SOPRINTENDENZA SPECIALE PER IL PIANO NAZIONALE
DI RIPRESA E RESILIENZA

Oggetto: [ID_9254] **GRAVINA IN PUGLIA (BA): Progetto di un impianto agrivoltaico della potenza di 40,33 MW e delle relative opere di connessione alla RTN, da realizzarsi nel comune di Gravina in Puglia (BA).**
Procedura riferita all'art. 23 del Decreto legislativo n. 152 del 2006 – VIA
Proponente: Società Alerion Servizi Tecnici E Sviluppo S.r.l.
Richiesta di integrazioni.

Elaborazione GIS: impianti agrivoltaici, eolici ed elettrodotti di collegamento agli impianti di accumulo idroelettrici, in corso di valutazione, nell'area buffer di 3 km dell'impianto in oggetto.

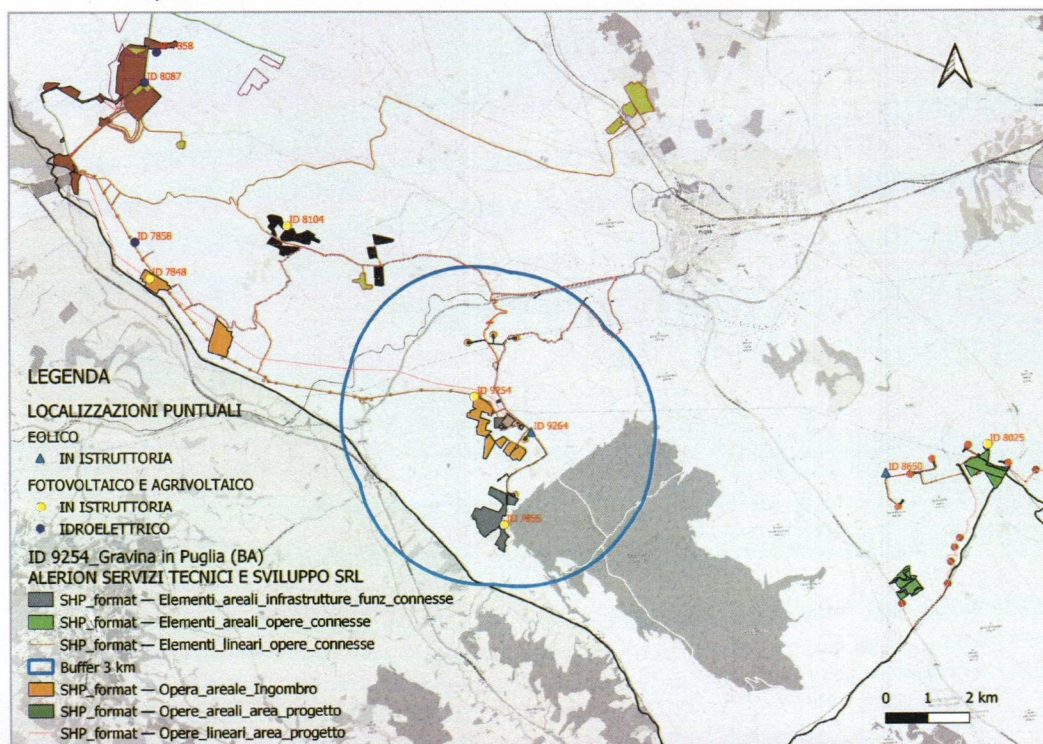
5. Considerato che nell'area vasta d'impianto e, comunque, nel comune di Gravina di Puglia è prevista la localizzazione di numerose iniziative FER (alcune delle quali hanno già avuto il parere favorevole della Commissione Tecnica PNRR e PNIEC), come illustrato nell'immagine sotto riportata, si chiede di verificare l'eventuale sovrapposizione e coerenza dell'impianto agrivoltaico proposto con gli altri interventi previsti nell'area, in particolare con i seguenti progetti in VIA statale: l'impianto eolico identificato con ID 9264 e gli elettrodotti da 380 kV degli impianti di accumulo idroelettrico: ID 7858 e ID 8087.
